## Sprievodná a súhrnná technická správa – doplnenie 11/2022

k pôvodnej správe z 09/2011 a 18.3.2014

**Názov akcie:** Rekonštrukcia Spišského hradu, Románsky palác a Kapitánsky dom – 2. etapa

Detail škárovania a ukončenia murív a úprava koruny na kapitánskom dome v 1. etape - vzor pre pokračovanie v 2. etape.

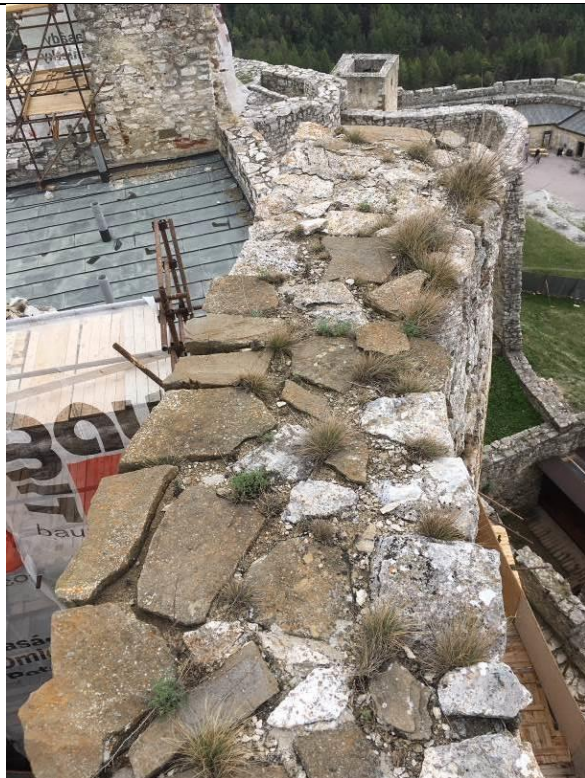
Pôvodne sme v projekte uvažovali iba so škárovaním koruny murív nad terasou, teraz je potrebné realizovať aj obnovu zvislých murív, a to reštaurátorským spôsobom, tak ako je už vykonaná obnova murív v podbrání a nad strechou kapitánskeho domu s použitím trassových materiálov Fi TUBAGG. Západná fasáda zo strany románskeho nádvorja spolu so sanáciou vypadnutých častí stien nad bralom je obnovená po korunu v r. 2019. Doplnené je škárovanie aj zvislých murív ako pokračovanie podbránia a kap. domu, ako aj premurovanie rozpadnutej koruny murív nad terasou. Korunu všetkých murív bude potrebné rozobrať cca do 300-600 mm a nanovo premurovať a škárovať trassovou škárovacou hmotou. **Nutné je dodržať farebnosť a technologický postup ako bol aplikovaný pri kapitánskom dome, aby bola zabezpečená jednotnosť vzhľadu celého objektu po obnove.** Škárovanie koruny musí zabezpečiť plynulý odtok vody.

Stav poškodenia korún murív na západných palácoch z r. 2021, uvoľnené a rozpadnuté časti koruny.  
Nutné odstrániť aj cementové zálievky.

- Pôvodne bolo uvažované iba so škárovaním koruny murív nad terasou, teraz dopĺňujeme škárovanie aj zvislých murív ako pokračovanie podbránia a kapitánskeho domu, ktoré prebehlo v 1. etape;
- Korunu všetkých murív bude potrebné rozobrať cca do 40 cm - 60 cm a nanovo premurovať a vyškárovať, dôsledne dbať na správnu väzbu muríva, hlbšie trhliny a dutiny zainjektovať;
- Vyprotézovať oderodované nárožia objektov z pieskovcových blokov (aj na kaplnke);
- Na koruny murív používať prioritne travertínový kameň, ktorý lepšie vyhovuje poveternostným podmienkam a nepodlieha vode a mrazom.

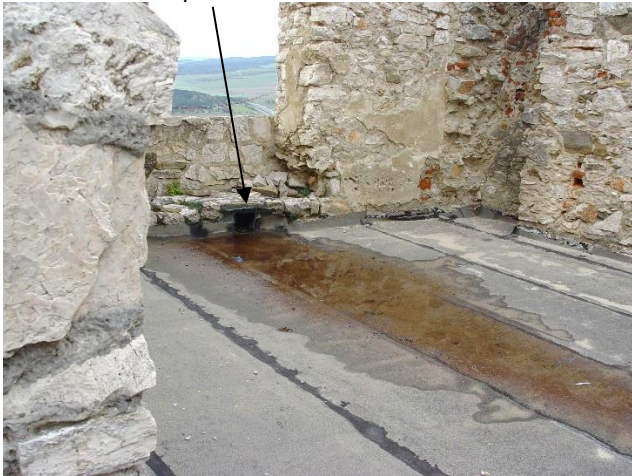
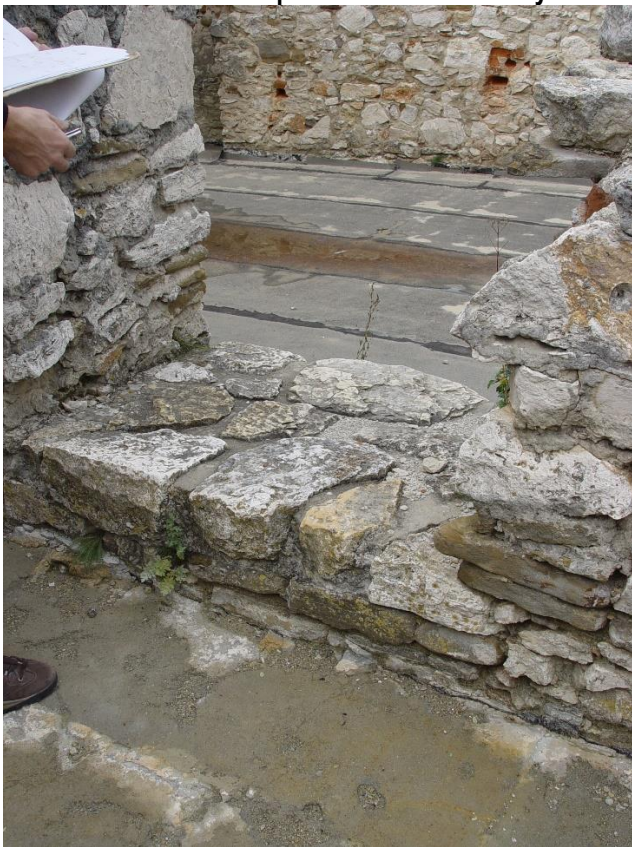
Po zrealizovaní sond bolo zistené, že nad klenbami prízemí sa nenachádza predpokladaný násyp zo stavebnej suty, ale škvára z poslednej obnovy (80-te roky 20. stor.)

Sonda m.č. 02- 2.09	<ul style="list-style-type: none"> <li>- Odstránená je nášľapná vrstva – kameninová dlažba</li> <li>- Zrealizovaný v súčasnosti asfaltový povlakový plášť na ŽB doske bude ponechaný</li> </ul> Priestory 2.09 a 2.10 – nevyžadujú ďalšie búracie práce.	
---------------------------	--	--

Škvára z násypov a hydroizolačné vrstvy budú odstránené a uložené na skládku odpadu. Práce budú realizované pod dohľadom archeológa a architekta v rámci realizovaných pamiatkových výskumov (archeologický a architektonicko – historický). V prípade nálezu pôvodnej suty, bude aplikovaný pôvodne navrhovaný postup, t.j. násypy budú archeologicky preskúmané.

**Rub klenieb a bočné steny po odstránení škváry budú celoplošne očistené a odsolené mletou buničinou.**

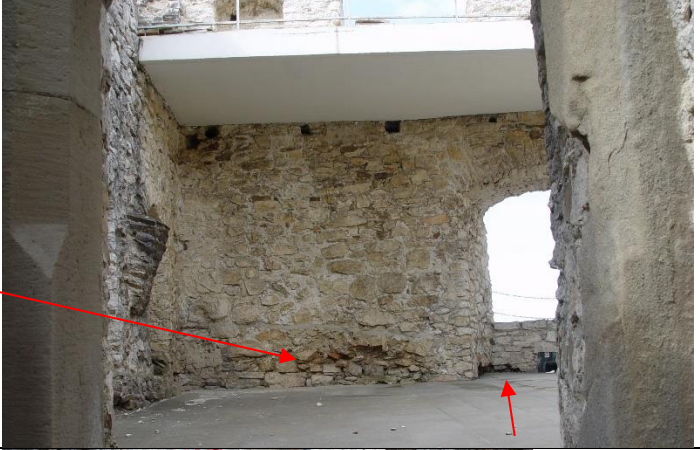
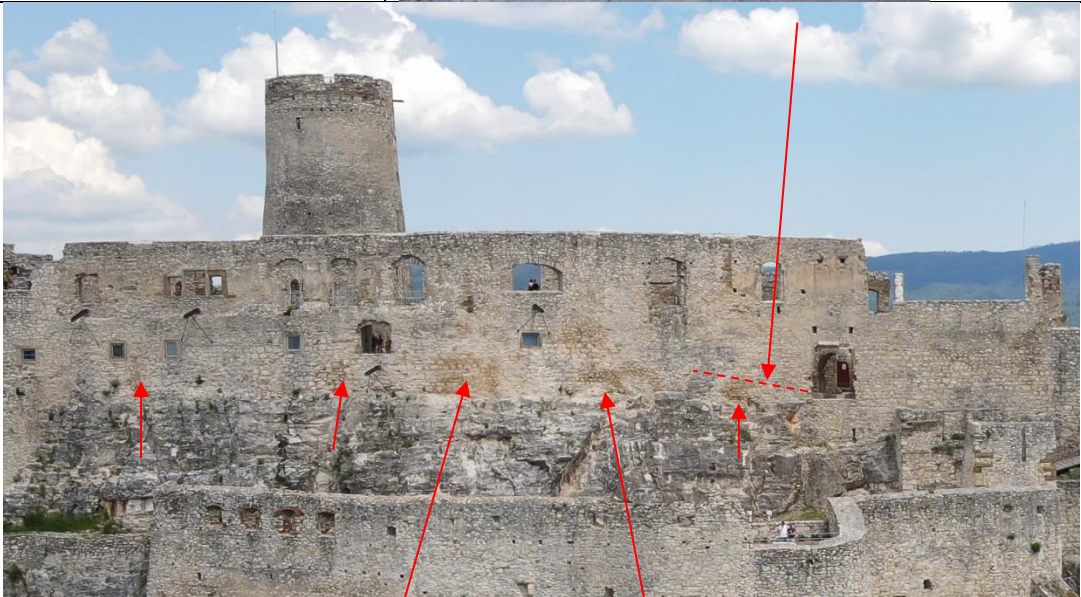
Okrem toho budú búracie práce doplnené o nasledovné nové položky:

Ozn.	popis	Foto súčasný stav
B/24	demontáž kamenných pieskovcových schodiskových obkladov – schodiskových stupňov	m.č. 02-2.10 – počet ks 7+11 schodov - dl. a v. schodu 7x300/150/ 1635, 11x280/150/1500  Podesty 2,75 m2 + 2,33 m2.
B/25	odstrániť dočasne aplikovanú asfaltovú povlakovú krytinu v 2. NP. doplniť m2: m.č. 02-2.02- 317,54+8,58=326,12 m.č. 02-2.03 – 53,36 m.č. 02-2.04 – 43,83 m.č. 02-2.05 – 67,69 m.č. 02-2.06 – 47,89 m.č. 02-2.07 – 38,97	 m. č. 02-2.02
	 Rozobratá pieskovcová dlažba uložená na paletách na nádvorí hradu pre opätovné použitie	 Stav po demontovaní pieskovcovej dlažby na 2. NP, pred položením dočasnej hydroizolácie.
